**Avis de la Mission régionale d'autorité environnementale  
de la région Nouvelle-Aquitaine  
sur le projet d'exploitation d'un parc de 6 éoliennes  
sur les communes de Droux et Magnac-Laval (87)**

n°MRAe 2018APNA106

dossier P-2018-6505

Plan de masse général du parc éolien  
(source : volume 4 – étude d'impact, p. 167)

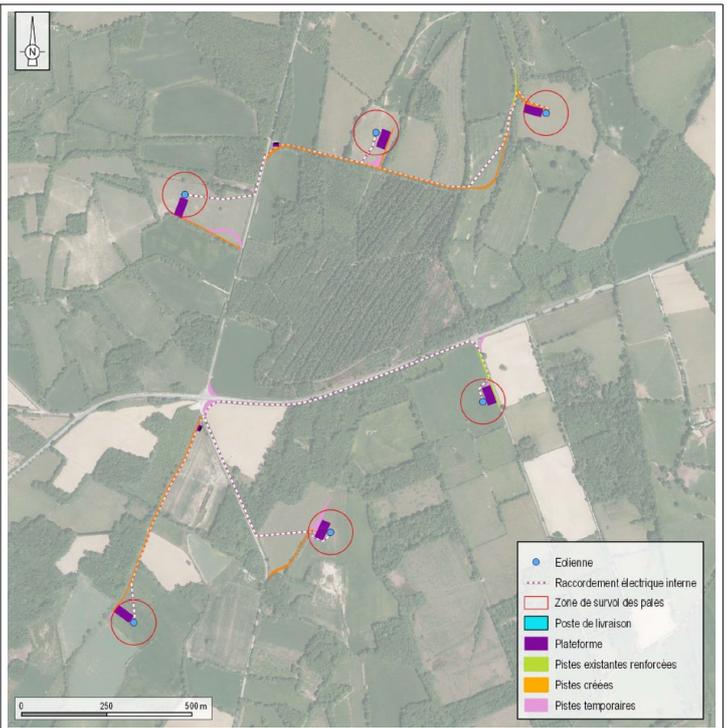
La mise en place des éoliennes nécessitera la réalisation de pistes d'accès par le renforcement de 256 m de voies d'accès existantes et la création de 2 233 m de pistes. Des plates-formes de 1 375 m<sup>2</sup> seront réalisées au niveau de chacune des éoliennes pour le montage des éléments, conservées par la suite pour l'exploitation du parc. À ces plates-formes de montage doivent être ajoutées les zones de stockage accueillant les différents éléments de l'éolien avant assemblage (p. 165). Le dossier ne présentant pas les caractéristiques de ces zones d'entreposage, ni leur situation envisagée, leur impact et les mesures d'évitement ou de réduction associées à cette composante du projet ne sont pas présentés.
